ORD. SM/AGD/Nº 8765/

MAT.: Aprueba Estudio de Impacto sobre el Sistema de Transporte Urbano (EISTU) del proyecto "Egaña", comuna de Ñuñoa.

INFORME FACTIBILIDAD TÉCNICA
MEDIDAS DE MITIGACIÓN DEL EISTU DEL PROYECTO
"EGAÑA"
COMUNA ÑUÑO A

Viraje R. Cruz D. Almeida, cruce y cruce peatonal Colegio San Agustín, esc 1:1000

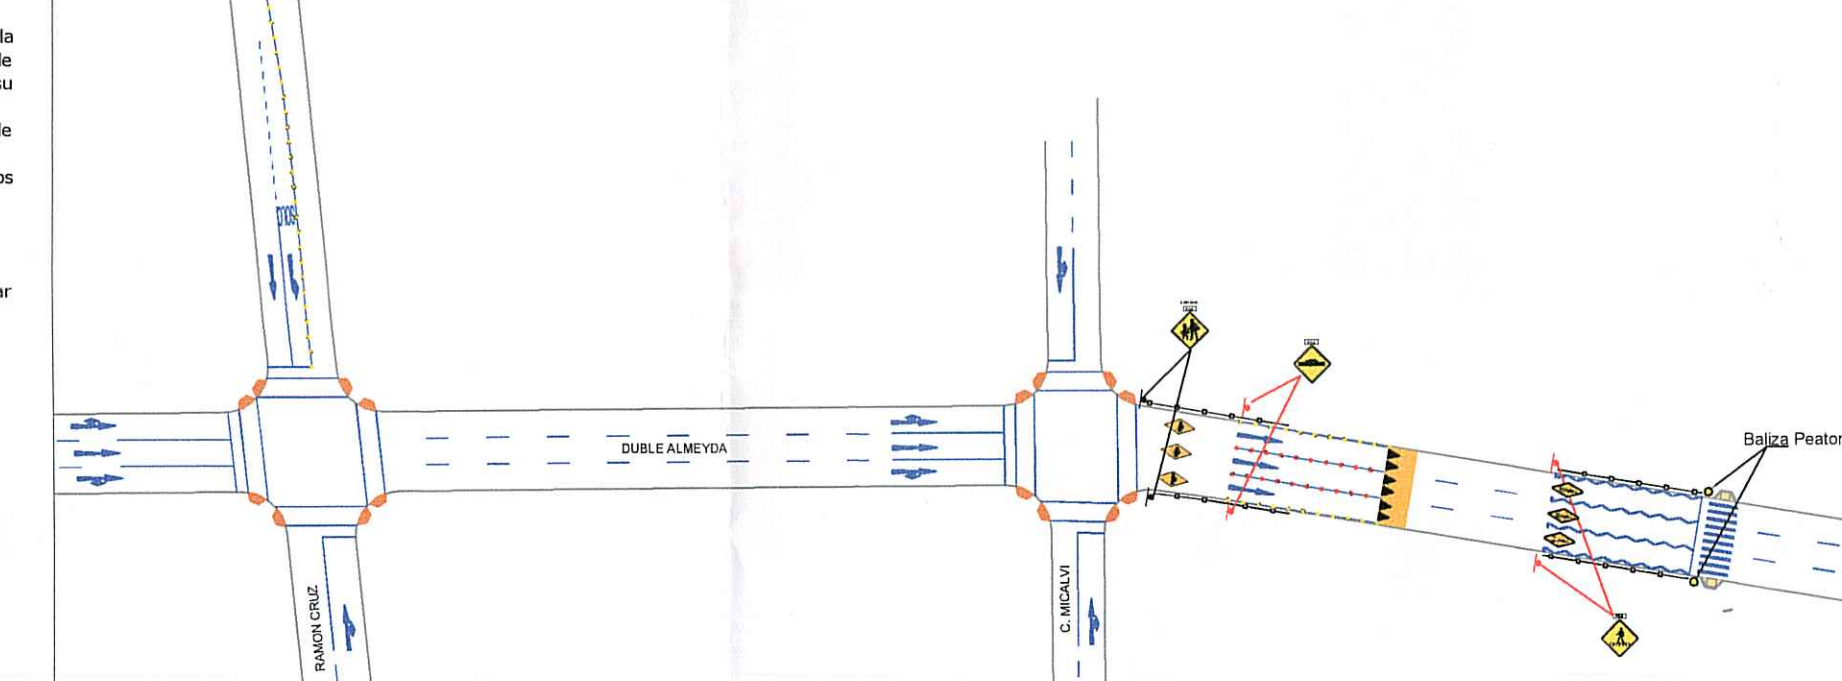
13. Materializar semáforo peatonal frente al colegio San Agustín, el cual deberá ser aprobado por la Dirección de Tránsito de la I. Municipalidad de Ñuñoa y UOCT.

21. Materializar el proyecto de Diagonal Oriente entre Los Aliagas y Av. Irarrázaval, realizado en Etapa 1.
22. Materializar tercera luz de viraje en Ramón Cruz con Dublé Almeyda, viraje al oriente desde el norte. Se considera además demarcación e implementación de tachas.

Semáforo Irarrázaval / Cauquenes (Nodo B) , esc. 1:1000

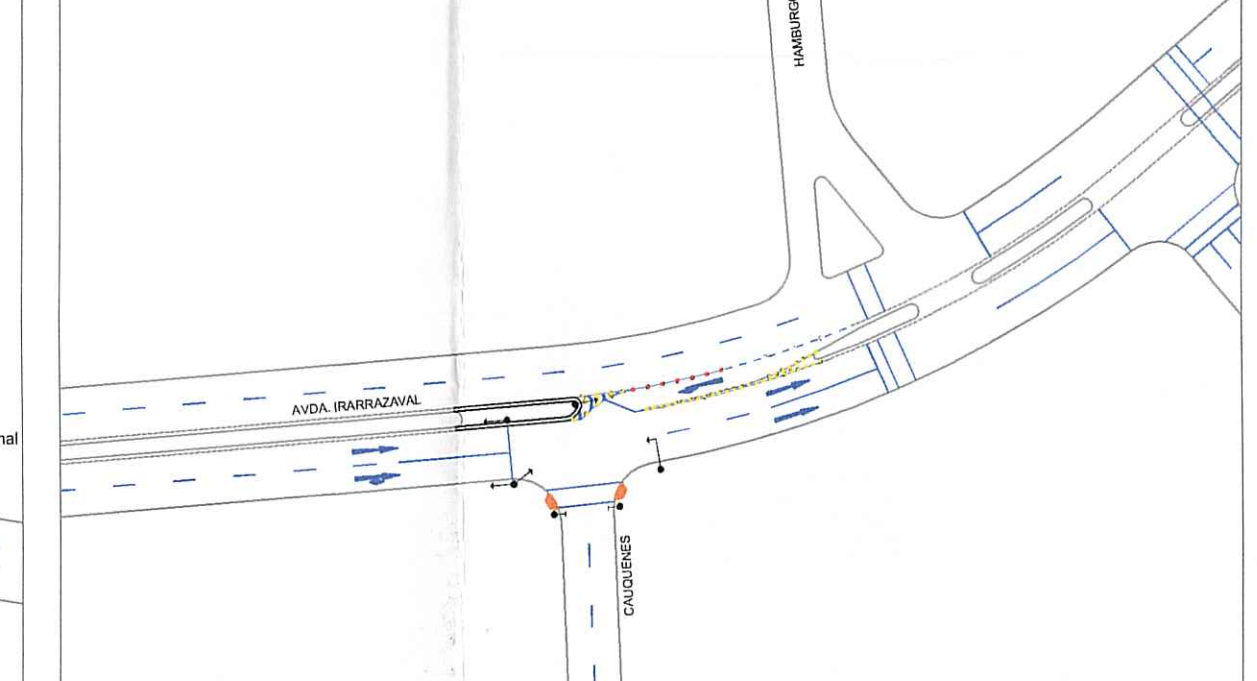
9. Ejecutar e instalación de nodo "B" de semáforo en Irarrázaval costado sur antes del cruce con calle Cauquenes. Este será presentado a la UOCT para su revisión y aprobación.

Ensanche Diagonal Oriente entre Irarrázaval y Los Aliaga esc. 1:1000

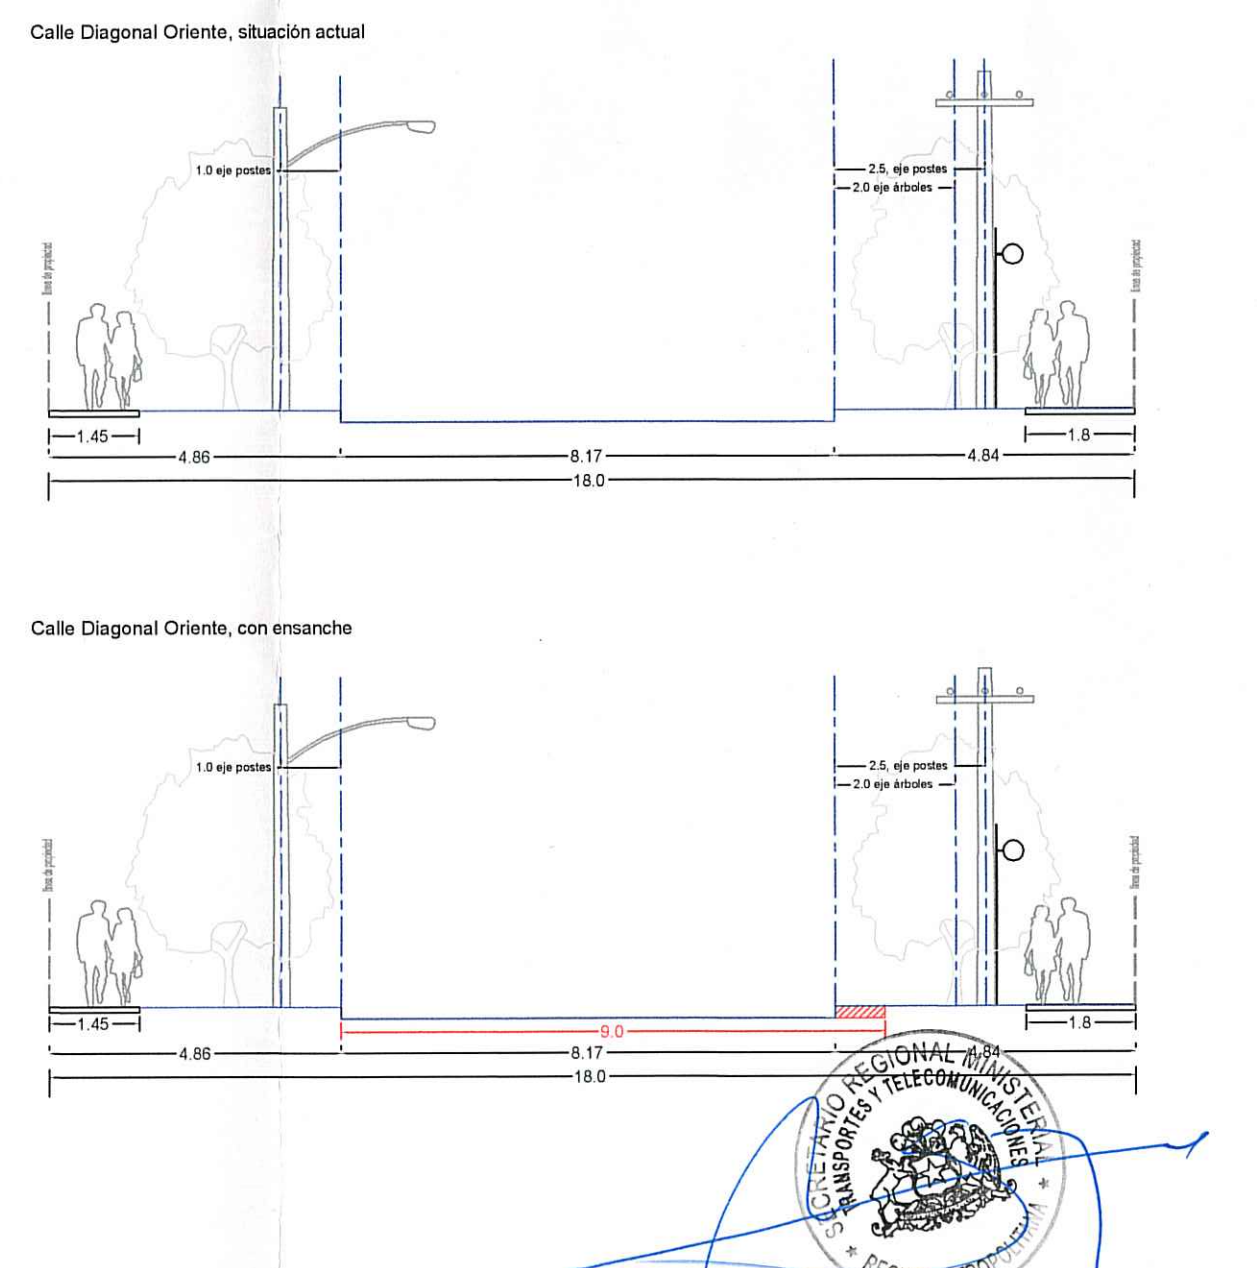
6. Elaborar un proyecto de ingeniería de detalle de la ampliación de calle Diagonal Oriente, entre Los Aliaga y Av. Irarrázaval. dejando una calzada de 9 metros de ancho y administrar 3 pistas efectivas. El que debe estar aprobado por las instancias pertinentes.

A P R O B A C I O N	PROYECTO: EDIFICIO PLAZA EGAÑA MANDATE: Plaza Egaña SPA PLANO GENERAL MEDIDAS DE MITIGACION	FECHA: Noviembre 2017 ESCALA: Los Indicados PROYECTO: H. REX LAWNA: 01/04

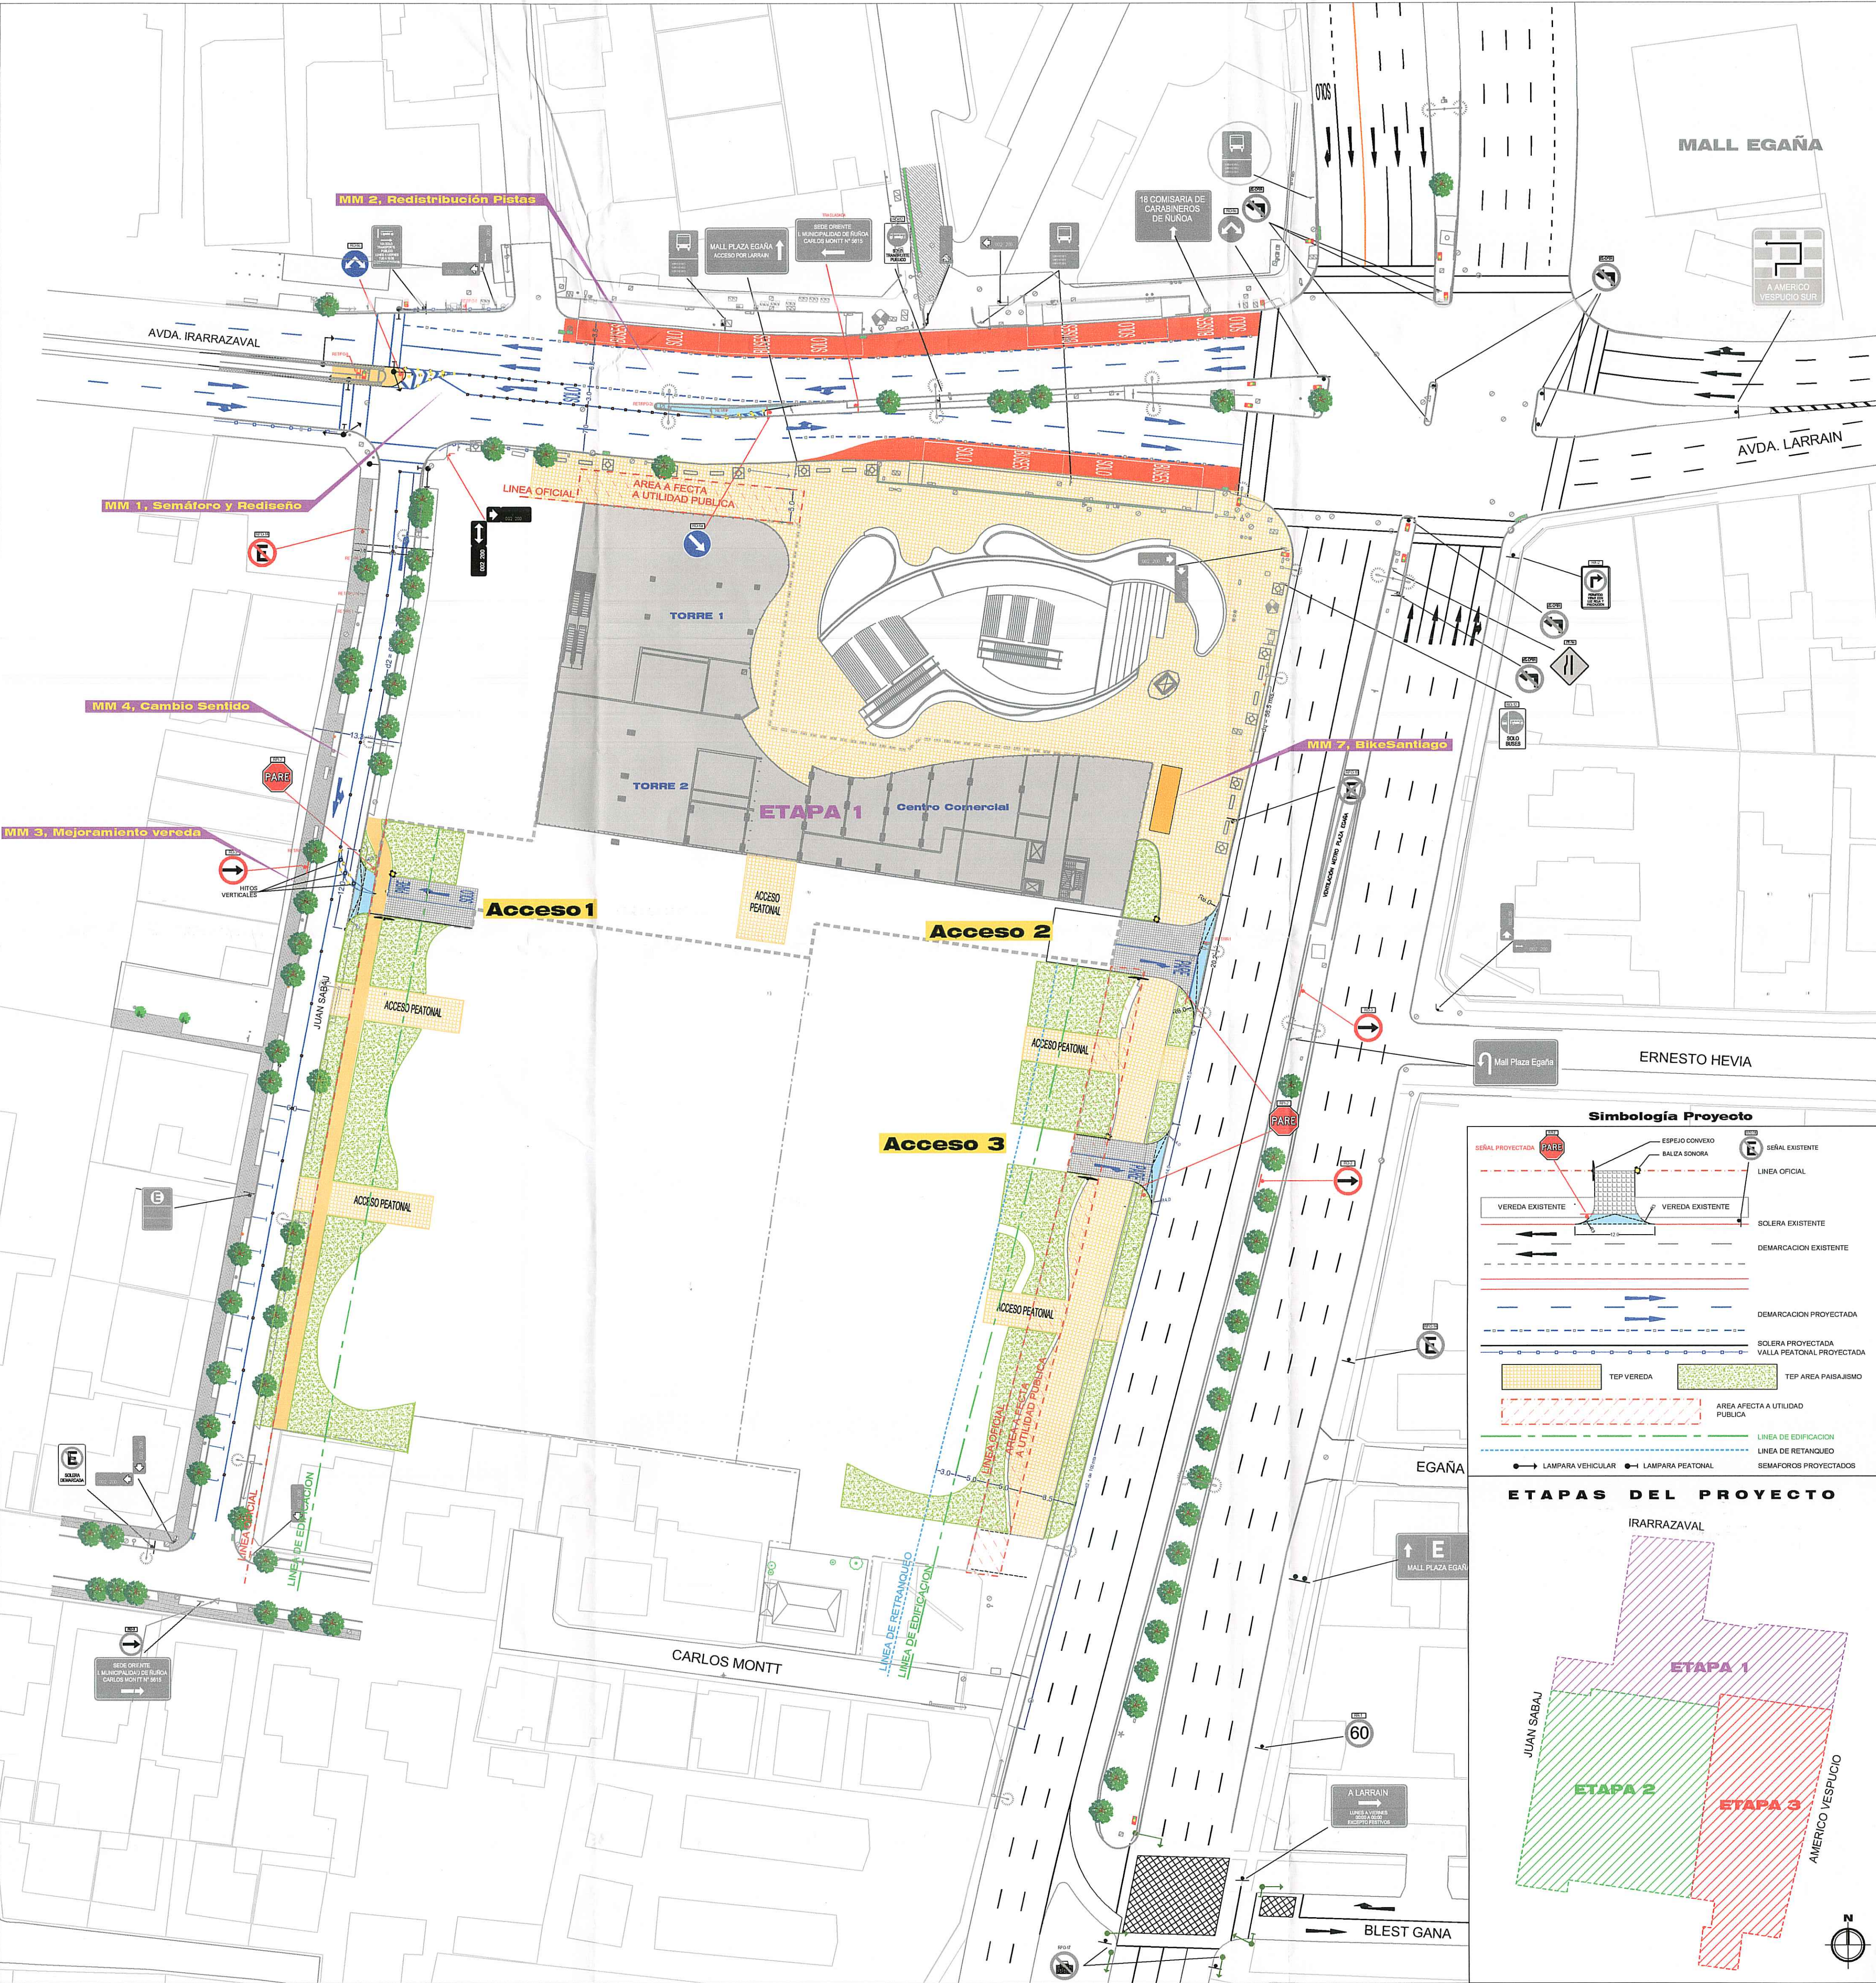
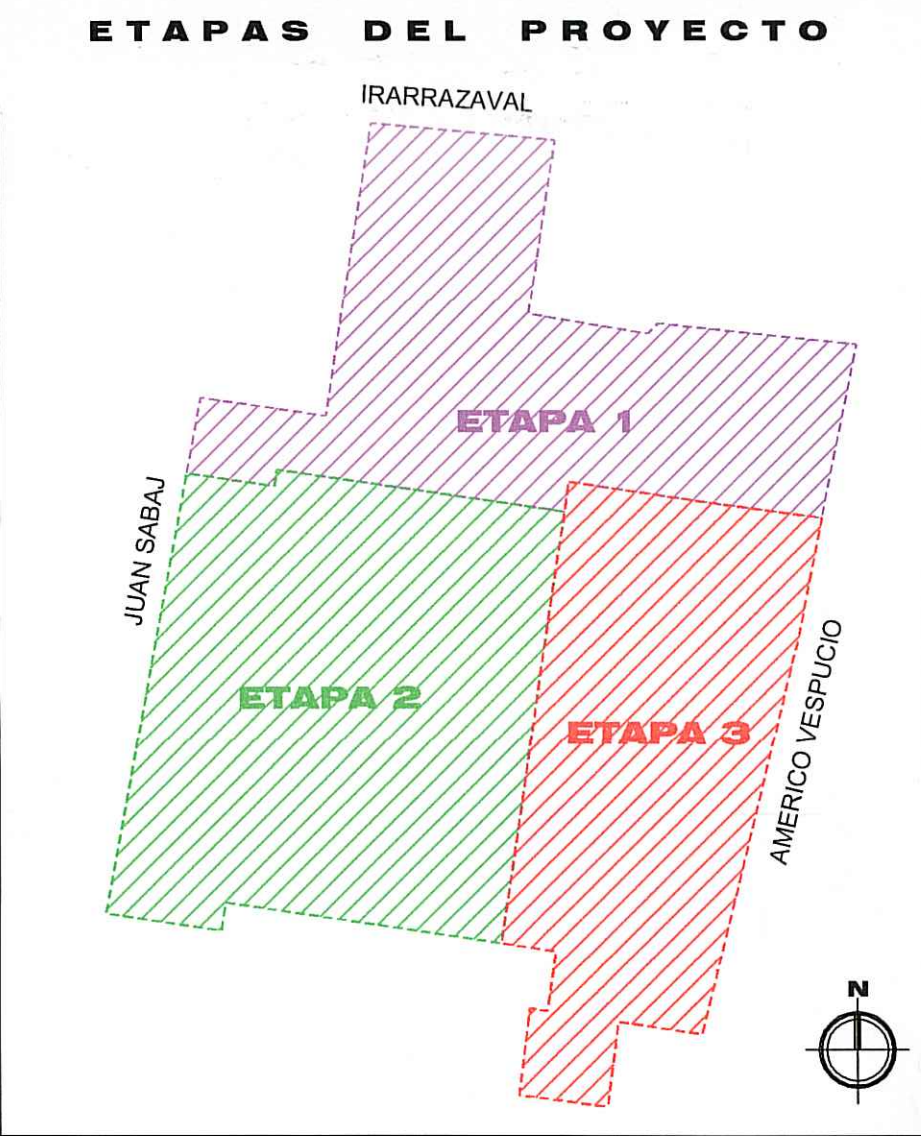
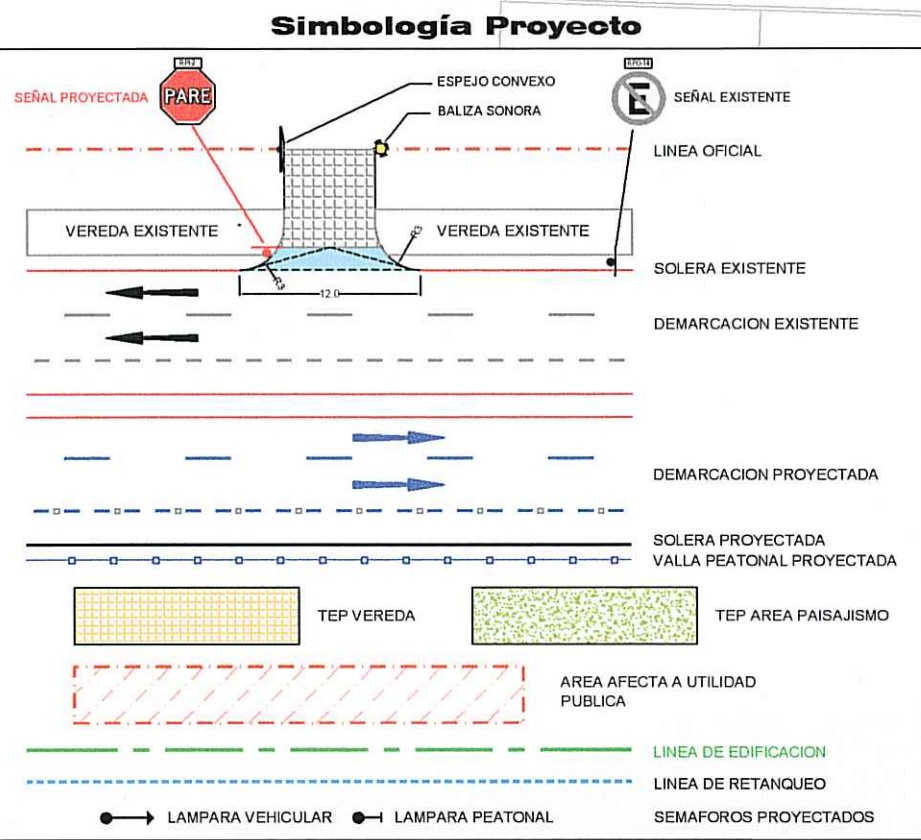
Todas las medidas de mitigación, se pueden apreciar en los esquemas adjuntos “Plano General Medidas de Mitigación” de fecha septiembre 2017.
